国立研究開発法人日本原子力研究開発機構原子力科学研究所
JRR-4原子炉施設に係る廃止措置計画の変更認可申請書

平成30年12月25日付け原規規発第1812253号をもって認可を受けた国立研究開発法人日本原子力研究開発機構原子力科学研究所J R R - 4原子炉施設に係る廃止措置計画に関し、次の事項を別紙のとおり変更する。

国立研究開発法人日本原子力研究開発機構
原子力科学研究所 JRR-4原子炉施設に係る
廃止措置計画の変更
新旧対照表

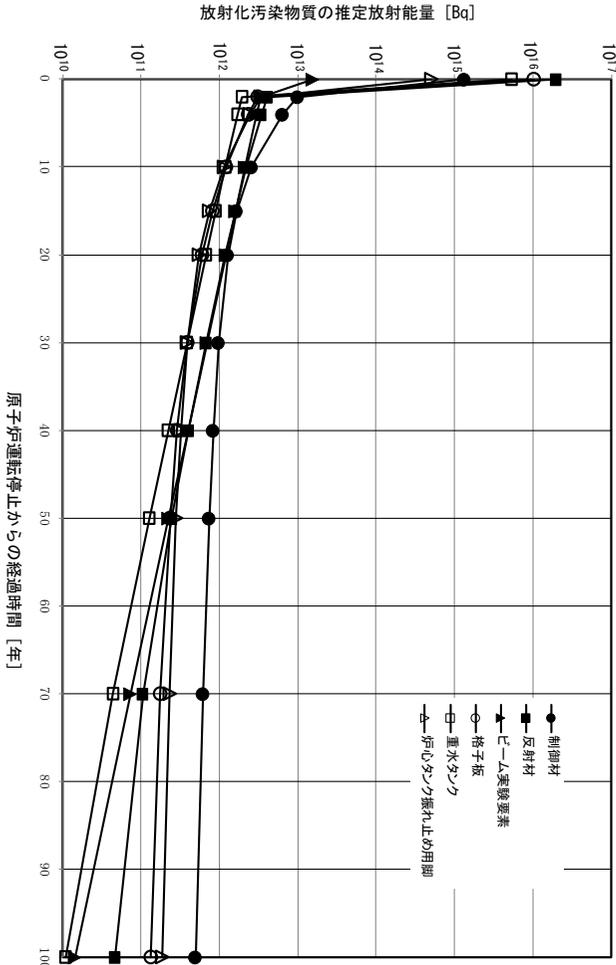
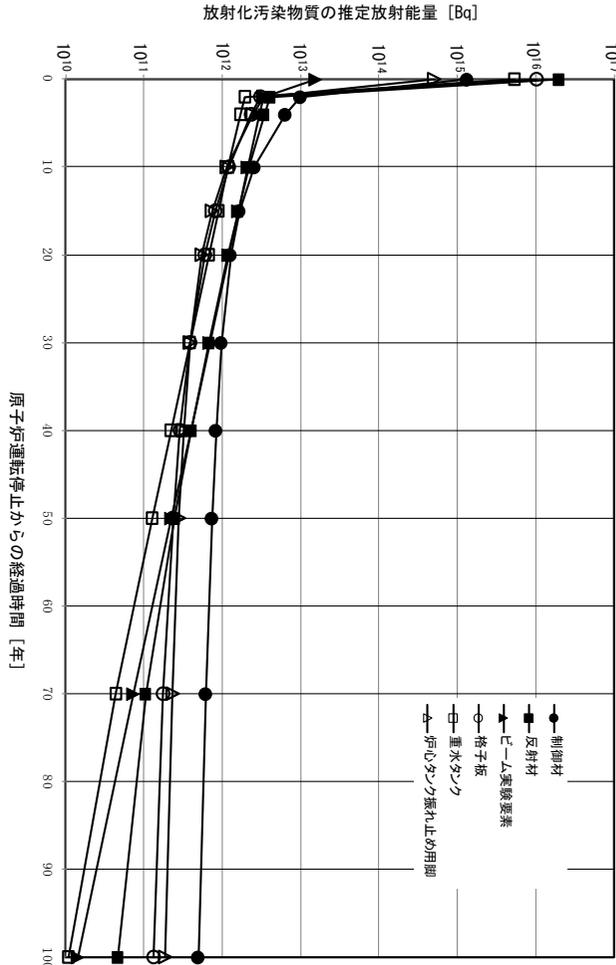
変更前											変更後											備考
表2-19 (2) 放射化汚染物質の推定放射能量 (原子炉停止後約10年経過時)											表4-3 (2) 放射化汚染物質の推定放射能量 (原子炉停止後約10年経過時)											法令改正に伴う見直し (添付書類2から移動、記載の適正化)
単位: Bq											単位: Bq											
核種	制御材	反射材	ビーム 実験要素	格子板	重水 タンク	炉心クワ 振れ止め 用脚	重コン クリート	普通コン クリート	その他	合計	核種	制御材	反射材	ビーム 実験要素	格子板	重水 タンク	炉心クワ 振れ止め 用脚	重コン クリート	普通コン クリート	その他	合計	
H-3	4.8×10 ¹¹	1.9×10 ¹²	2.1×10 ¹²	4.7×10 ¹¹	1.2×10 ¹²	1.7×10 ¹¹	4.5×10 ³	1.1×10 ⁸	2.6×10 ¹²	8.9×10 ¹²	H-3	4.8×10 ¹¹	1.9×10 ¹²	2.1×10 ¹²	4.7×10 ¹¹	1.2×10 ¹²	1.7×10 ¹¹	4.5×10 ³	1.1×10 ⁸	2.6×10 ¹²	8.9×10 ¹²	
C-14	9.7×10 ⁸	1.0×10 ¹⁰	3.3×10 ⁵	3.7×10 ⁸	2.2×10 ⁷	6.3×10 ⁸	3.4×10 ⁰	1.1×10 ⁵	4.5×10 ⁸	1.3×10 ¹⁰	C-14	9.7×10 ⁸	1.0×10 ¹⁰	3.3×10 ⁵	3.7×10 ⁸	2.2×10 ⁷	6.3×10 ⁸	3.4×10 ⁰	1.1×10 ⁵	4.5×10 ⁸	1.3×10 ¹⁰	
Cl-36	1.6×10 ⁷	2.3×10 ⁸	8.0×10 ³	7.7×10 ⁶	5.7×10 ⁵	1.3×10 ⁷	—	4.8×10 ³	9.2×10 ⁶	2.8×10 ⁸	Cl-36	1.6×10 ⁷	2.3×10 ⁸	8.0×10 ³	7.7×10 ⁶	5.7×10 ⁵	1.3×10 ⁷	—	4.8×10 ³	9.2×10 ⁶	2.8×10 ⁸
